Crematorium Eikenven in Vught

Verkeerskundige analyse

Datum: 20 juli 2023

Kenmerk: NOT232719-01-02

Figuur 8: Planontwerp met maatvoering verkeersfuncties

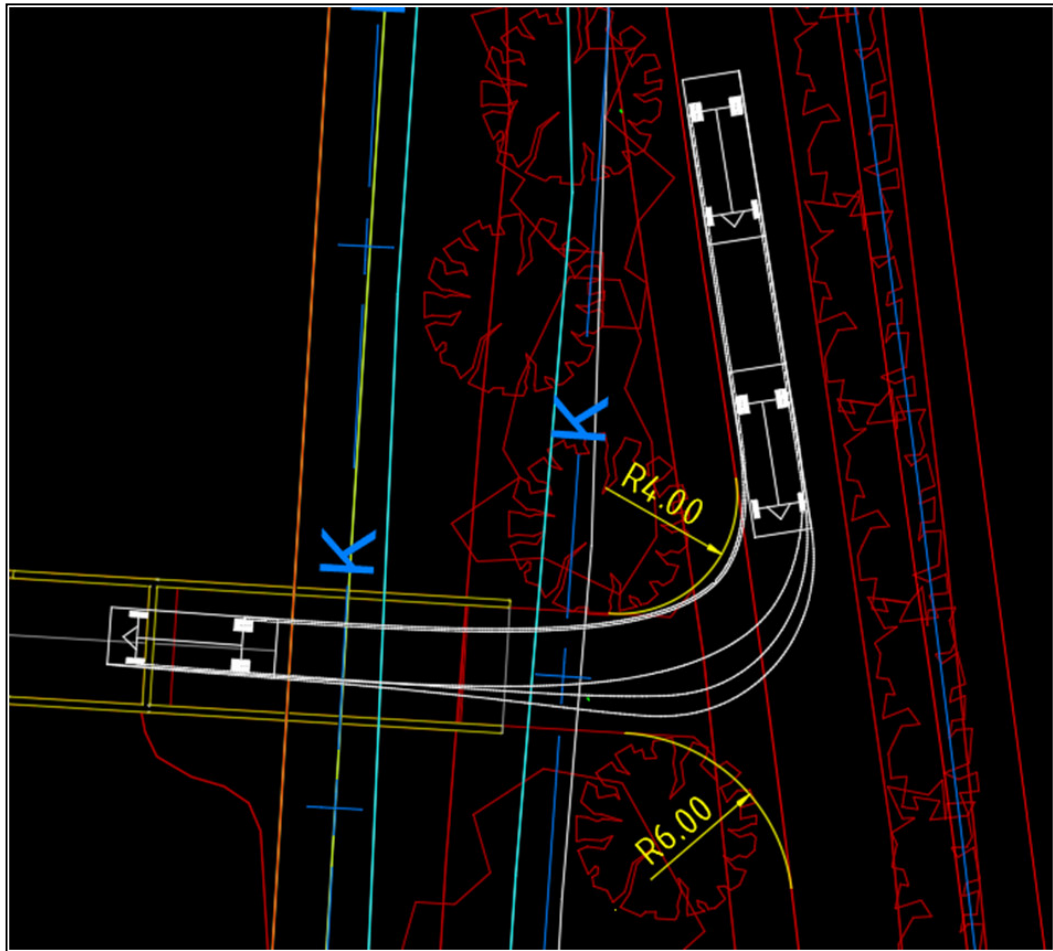
- De helling voor mindervaliden ligt enigszins 'verscholen'. Aangezien deze faciliteit bij een uitvaartcentrum vaker dan gemiddeld gebruikt zal worden zou deze een meer prominente plek verdienen. De helling van de hellingbaan mag niet steiler zijn dan 4 procent.

- Het is niet duidelijk of het parkeerterrein wordt uitgevoerd met grastegels en of daar wel of niet verharde randen bij worden aangelegd. Grastegels of gras zijn moeilijk beloopbaar voor mensen met nette kleding (hakken, drassigheid bij nat weer).

- De afmetingen van de parkeerplaatsen en -wegen zijn functioneel correct. Het is wel van belang dat de parkeervakken duidelijk zijn aangegeven, ook als toch wordt gekozen voor grastegels of iets dergelijks. Het ontbreken van markering/aanduiding van de parkeervakken gaat ten koste van de capaciteit van het parkeerterrein.

- De inrit van de hellingbaan (aangesloten op de Boxtelseweg) is te smal. In het ontwerp moeten ruimere bogen worden toegepast. Indien de bevoorrading ook langs deze weg moet worden verricht is dit van extra belang. De gewenste vormgeving van de aansluiting is hiervan afhankelijk. Met de rijcurve van figuur 9 wordt een voorstel gegeven.

- Het is aan te bevelen om de bochten in de wegen op het terrein (en de aansluitingen) rond te maken in plaats van recht. Zie hiervoor het voorstel in de volgende afbeeldingen.
